Oggetto: procedimento di Valutazione di Impatto Ambientale del progetto di parco eolico denominato "**Bentu**" nel comune di Thiesi (SS), proponente Bentu Energy S.r.l. (ID: 9100). Osservazioni.

Figura 1. Areale di nidificazione del Nibbio reale in Sardegna nel periodo 2018-2020, tratto da De Rosa *et al.*, 2021

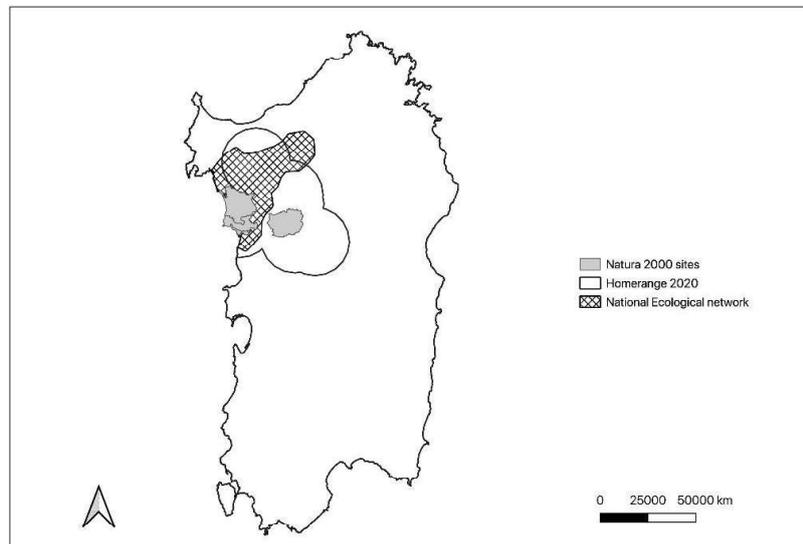
Il Nibbio reale è classificato come specie "**Vulnerabile**" (*Vulnerable*) nella Lista Rossa IUCN dei Vertebrati italiani¹, mentre in Sardegna è considerata una specie "**In Pericolo critico**" (*Critically Endangered*)². La piccola popolazione sarda di Nibbio reale è attualmente composta da 10-13 coppie prevalentemente concentrate nel settore nord occidentale dell'isola³, come illustrato nella figura 1

L'area del parco eolico della società Bentu Energy S.r.l. è ricompreso nel habitat riproduttivo del Nibbio reale e rappresenta una ulteriore minaccia per la piccola popolazione della specie.
